RAPPORT DU COLLÈGE D'EXPERTS

Etoile

Praille Acacias Vernets (PAV)

rapport du collège d'experts
février 2015

GUILLEMO VÁZQUEZ CONSUAGA / FRED RIZARD-HALOU / ARCHITECTURA AGRONÓMICA / SARCH-HENRIER

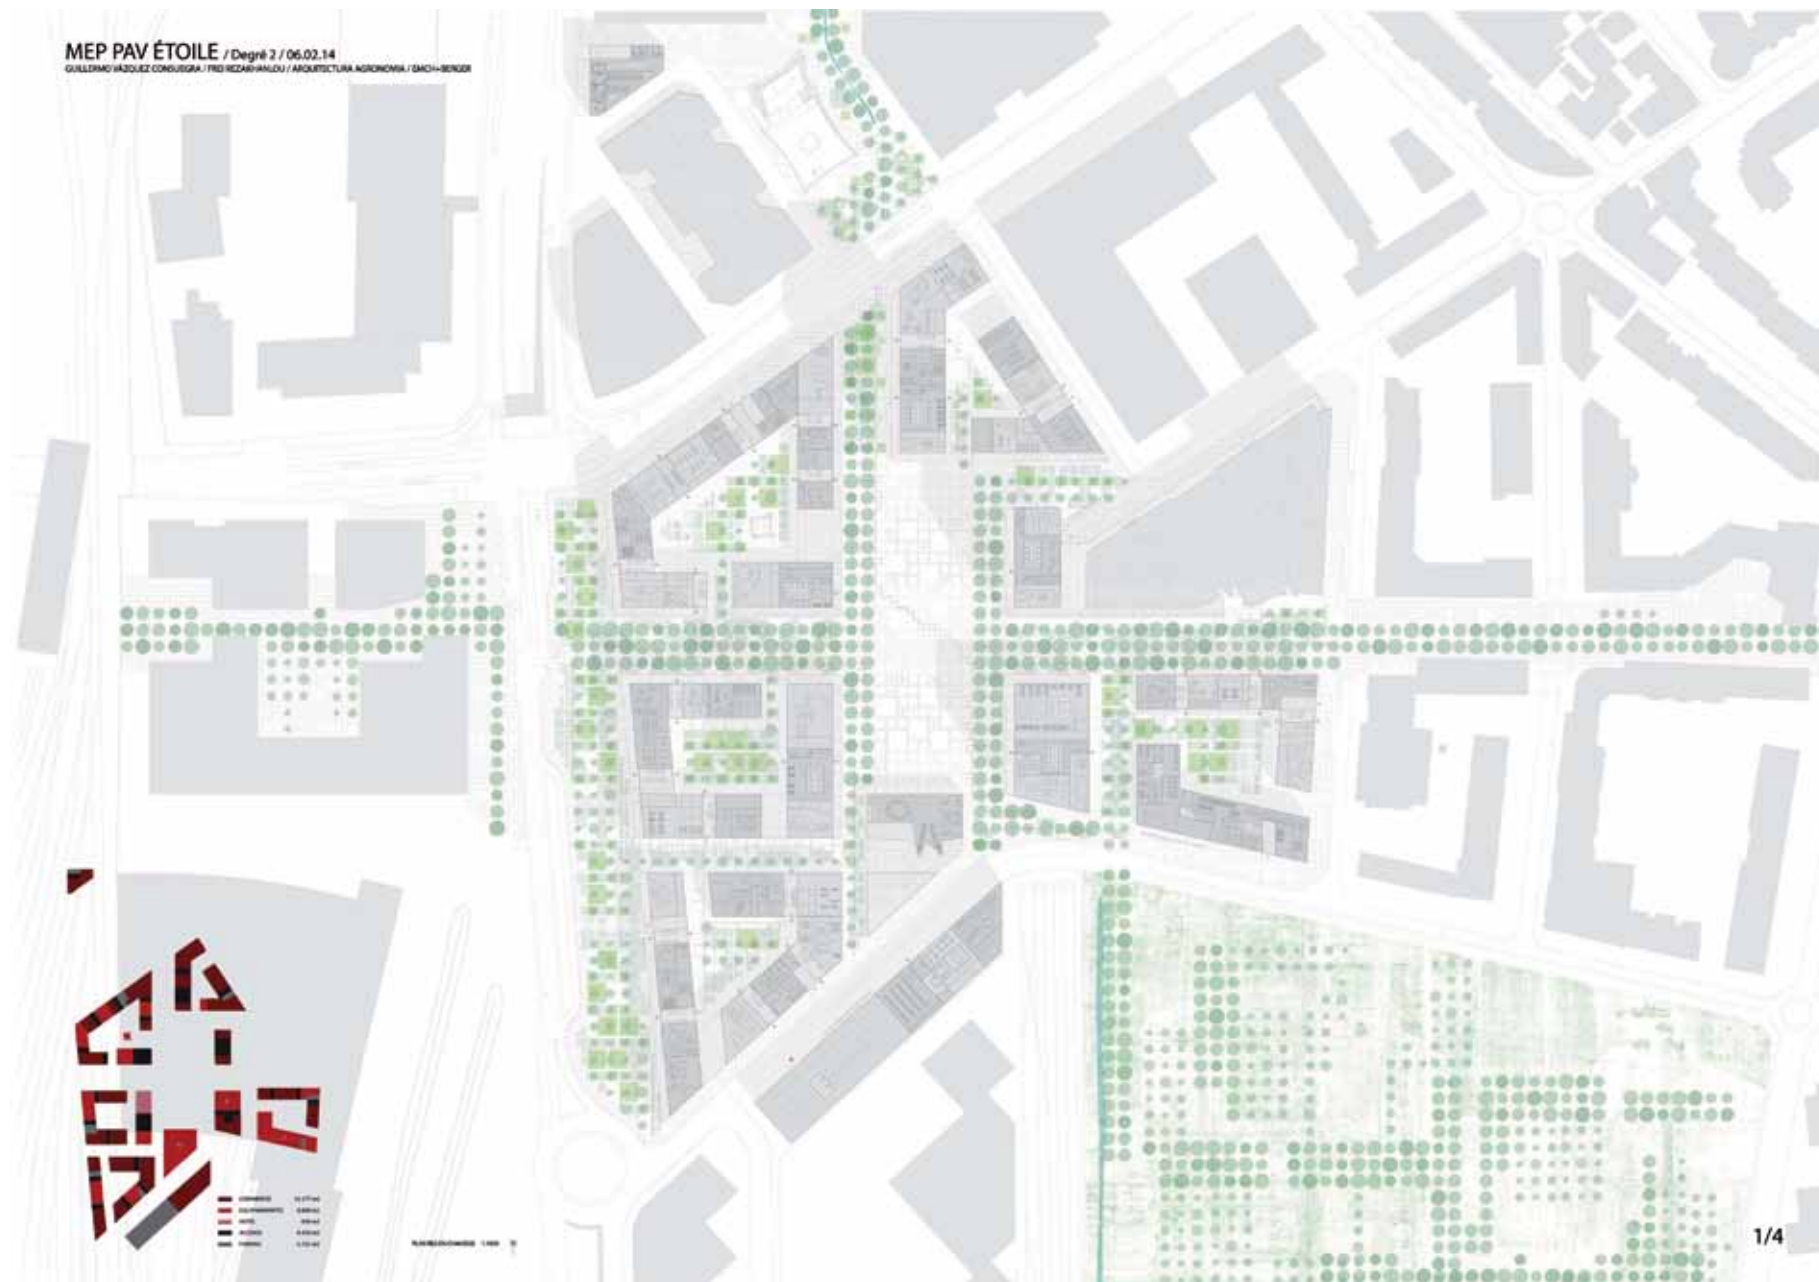
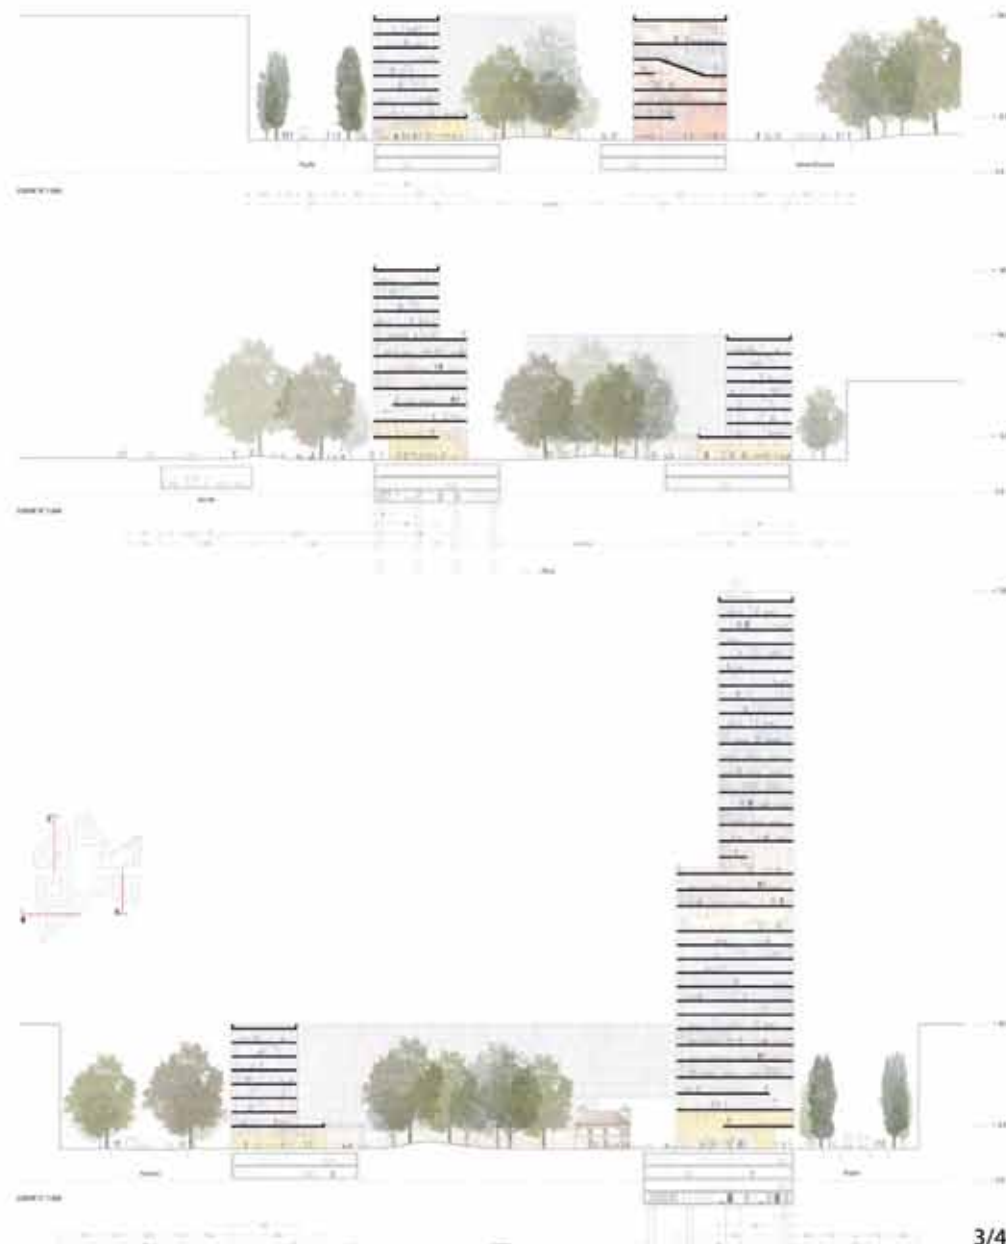
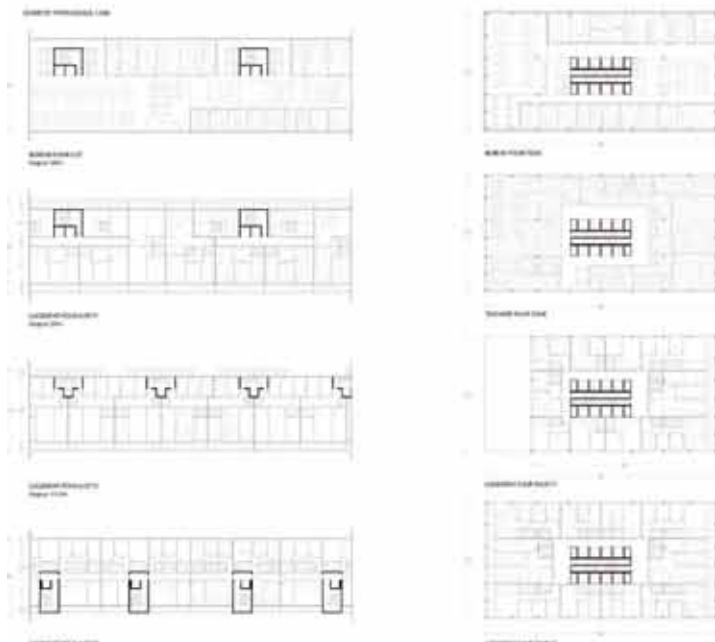
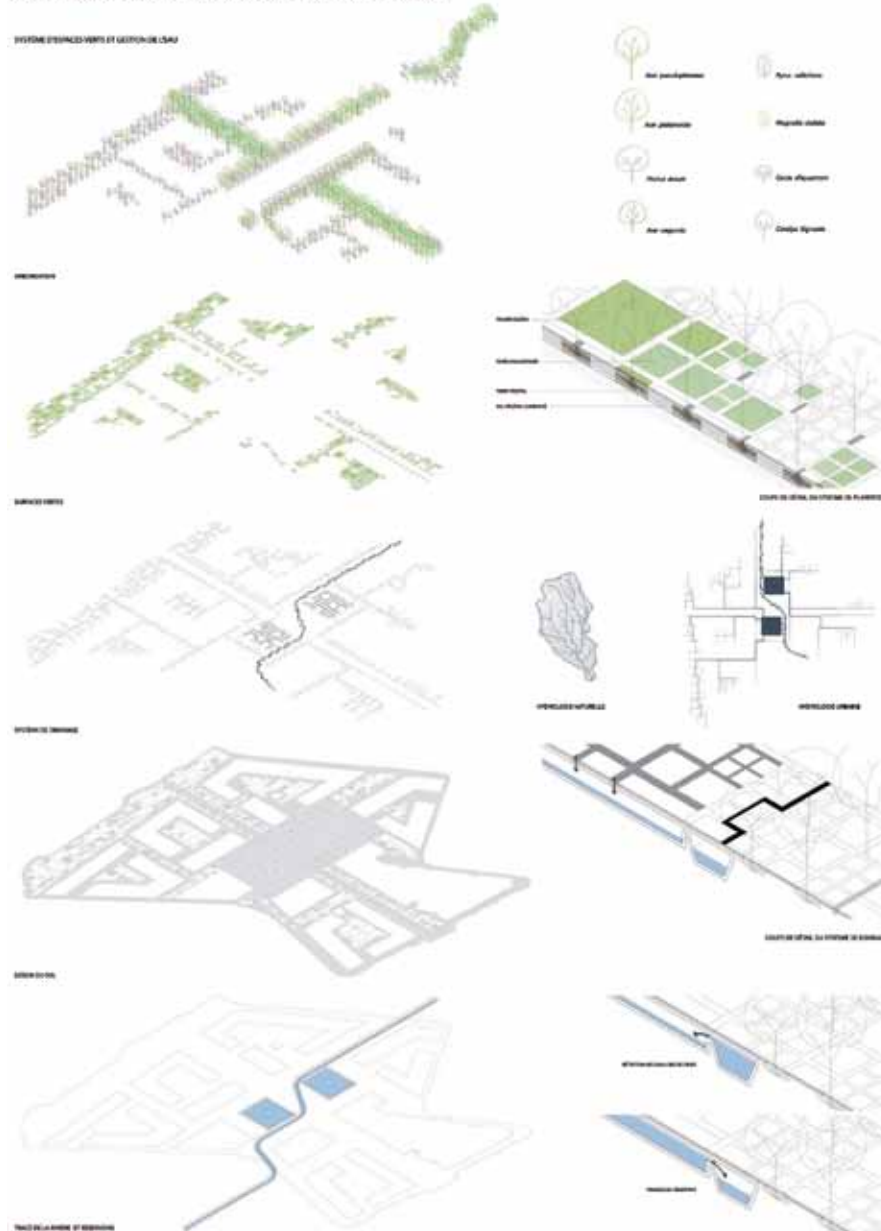
Les principes de composition des tours manquent encore de clarté, notamment du point de vue de la réduction volumétrique à mi-hauteur. Les exemples d'occupation en plan, notamment pour le logement, ne sont pas convaincants et sont encore à démontrer pour une surface réduite avec pignon étroit. La possibilité de réaliser la tour Previgest sur la partie nord, à proximité de celle de Pictet, devrait être vérifiée, y compris dans l'hypothèse d'une réalisation partielle du nombre de tours. Le choix d'implantation du programme Previgest sur la partie nord ou sur ses propres terrains doit être intégré à la stratégie retenue par l'équipe pour une première étape consolidant le concept. Dans ce dernier cas, il convient d'utiliser dans toute la mesure du possible les terrains actuellement maîtrisés par ce superficiaire.

Le projet propose une continuité biologique appréciable. Le traitement de l'espace public, intégrant la problématique de l'eau et de la pleine terre est intéressant, quoique sophistiqué. Son développement n'est pas jugé nécessaire. L'arborisation semble pléthorique et quelque peu caricaturale. La clarification demandée à l'issue du premier degré quant au traitement et à l'identité des différents espaces publics doit encore trouver une réponse.

De même, une vérification doit encore être approfondie quant à la qualité des espaces publics et de la composition urbaine au cas où seule une partie du projet était réalisée. Quelles seraient les conditions pour garantir cette qualité ?

Le traitement de la coupe sur la route des Jeunes pour la valoriser comme axe urbain est habile. La protection des logements contre le bruit et les accidents majeurs le long cet axe mérite d'être précisée dans ses principes. La problématique du bruit pour les logements pourrait également être mieux prise en compte sur la route des Acacias. Par contre la position des logements par rapport aux espaces publics potentiellement bruyants, notamment la place centrale, semble convenable.

Le déplacement de l'arrêt du tram permettant de faciliter le croisement entre la croix nord-sud et la route des Acacias est apprécié, de même que les accès aux parkings non centralisés en périphérie de quartier. La suppression du P+R Etoile à long terme impose de créer un parking centralisé à localiser. Le projet offre une réponse intéressante au transit de mobilité douce par les axes nord-sud et est-ouest assurant ainsi les continuités.

L'opérationnalité du processus et de la planification ont fait l'objet de réflexions déjà approfondies et intéressantes. Elles révèlent en particulier une flexibilité foncière et de phasage intéressantes. A contrario toutefois, les principes directeurs figent fortement la composition, réservant la souplesse pour les marges de dimensionnement. Cette approche, très architecturale ou réglementaire, est jugée prématurée à l'échelle de tout le site, celui-ci devant se construire sur un temps long avec de nombreux impondérables à intégrer. Une approche plus stratégique serait préférable et apporterait un éclairage différent aux principes réglementaires proposés.

- . Approfondir et consolider la réflexion sur les tours demandée à l'issue du premier degré, en prenant également en compte les remarques faites sur cette nouvelle version du projet ;
- . affiner la conception des espaces publics en précisant leur identité, leur valeur d'usage et les éléments qui en définissent les caractéristiques ;
- . démontrer la cohérence et la pertinence de la première étape ;
- . préciser la réponse apportée à la protection contre les risques et les nuisances le long de la route des Jeunes, en cohérence avec les affectations proposées ;
- . compléter les principes d'aménagement et de construction par une stratégie urbanistique opérationnelle prenant en compte les aléas pouvant interférer avec le projet dans le temps.

MEP PAV ÉTOILE / Degré 3 / 12.09.14

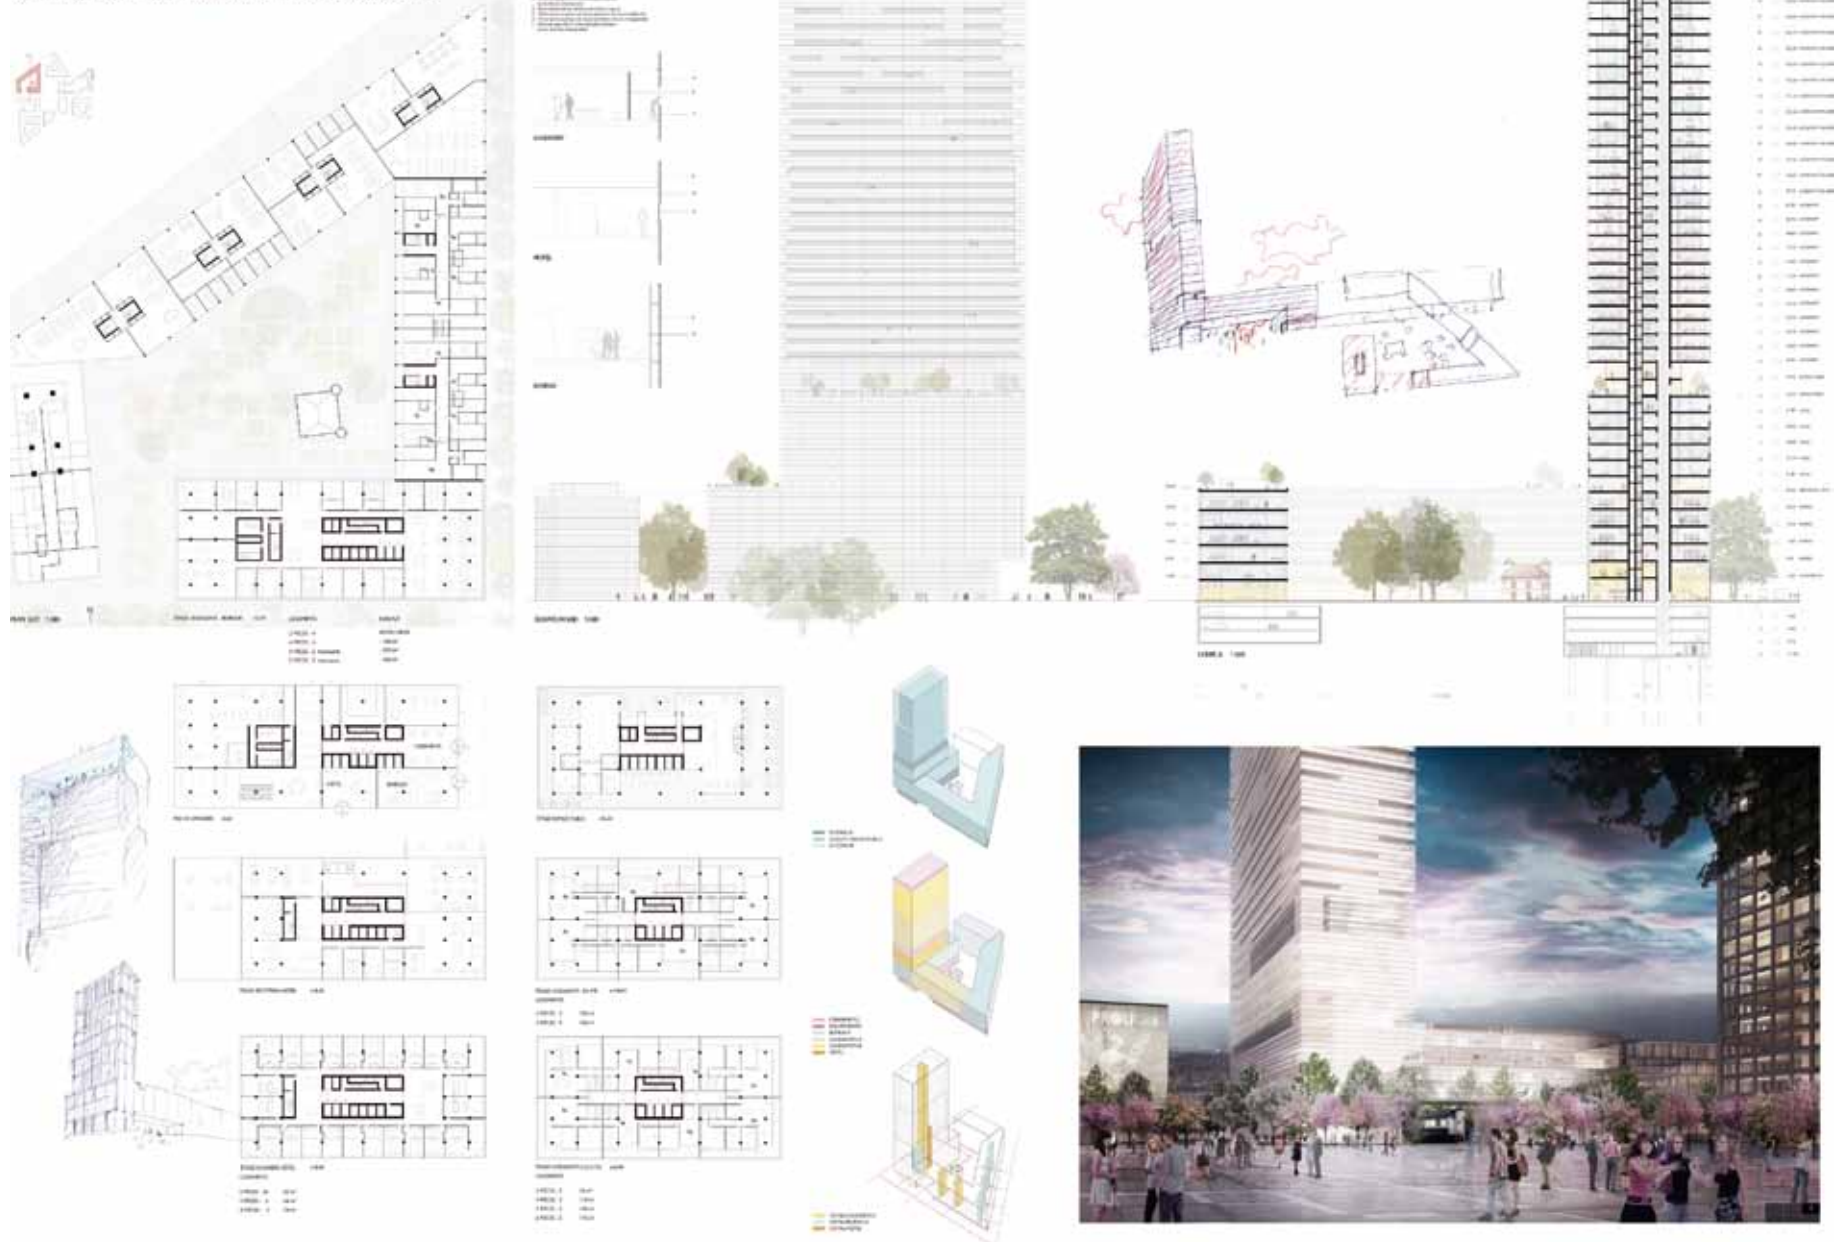
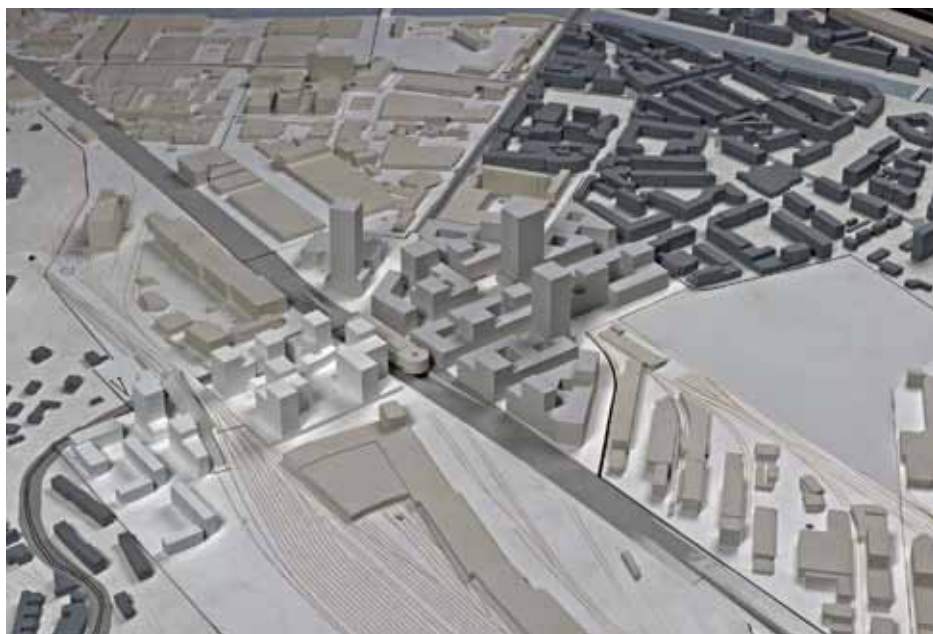
Le concept initial d'affirmation de la centralité de l'Etoile par une grande place rectangulaire délimitée par cinq tours est resté constant tout au long du mandat. Le plan général a évolué par de fines adaptations ouvrant les îlots et calant la position des émergences. L'adaptabilité du parti général a permis d'intégrer le nouveau Palais de justice par l'ajustement d'une pièce. Les auteurs font preuve d'une certaine virtuosité à bien agencer chaque élément tout en répondant à de nouvelles demandes ou situations.

Ce concept confère une grande force expressive à l'ensemble, avec des principes simples et rigoureux. La composition s'impose dans le tissu urbain comme une figure finie, à l'instar de celles héritées du XIX^e siècle.

Le principe d'arborisation souligne avec clarté le tracé et la complémentarité des espaces. Les images de la place montrent toutefois que l'échelle de la végétation mériterait d'être mieux équilibrée avec les gabarits des immeubles et dans la relation des rez-de-chaussée avec l'espace public. De manière générale, la nature est très présente et bien hiérarchisée (croix verte et cœurs d'îlots) mais crée une ambiguïté en combinant artificialité et géométrie en contraste avec une expression métabolique de la diversité biologique.

Les fondamentaux de la proposition se déclinent en cinq règles simples, exploitant la rigueur et la clarté du concept. Cette économie de moyens dans le cadrage de la planification permettrait d'envisager sereinement la maîtrise de l'ensemble lors des multiples adaptations qui s'imposeront durant le processus de maturation du projet et de sa mise œuvre.

Jaccaud et Sergison Bates

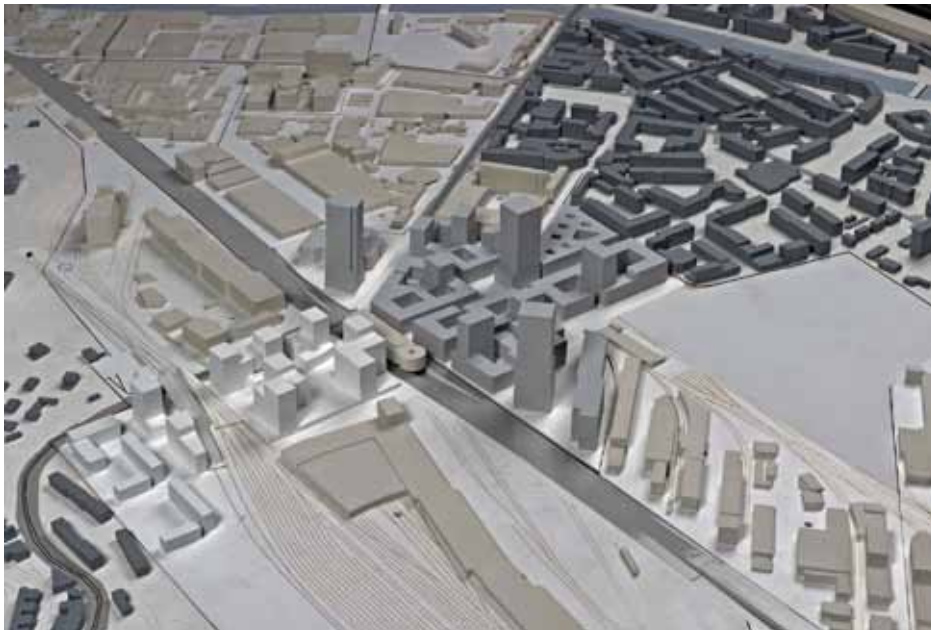
La forte compacité des volumes bâtis, les profondeurs des constructions et l'exigüité des cours sont encore à questionner pour vérifier la faisabilité du programme, l'habitabilité des logements ainsi que la souplesse typologique pour répondre à des besoins divers et fluctuants dans le temps. La question de l'implantation et de l'identification des équipements à réaliser dans le quartier n'est pas abordée et devra être explicitée.

Le réseau des rues propose une nouvelle interprétation de la circulation des transports individuels motorisés, modifiant le raccord de la rue Alexandre-Gavard sur la route des Jeunes. Cette option pose de sérieux problèmes de fonctionnement : à l'endroit du branchement, un carrefour permettant tous les mouvements n'est pas faisable, ce qui va engendrer de forts reports de trafic non souhaités. D'autre part, le collège d'experts s'interroge sur la nature de l'aménagement des rues débouchant sur la route des Jeunes et de son décaissé, afin d'éviter que l'ensemble du quartier ne soit pénalisé par les fortes nuisances de celle-ci, que les rues transversales débouchent en impasse sur une tranchée et pour prendre en compte les importants flux de piétons qui devront la traverser.

La concentration du stationnement dans un grand ouvrage enterré pose une difficulté par rapport au phasage et à la mise en oeuvre d'une mutualisation complexe. Elle peut par ailleurs rendre difficile le passage de la Drize, combinée avec le croisement d'autres réseaux souterrains ou en surface. La logique de l'arborisation est difficile à saisir, de même que la nature de la relation du quartier au futur grand parc urbain.
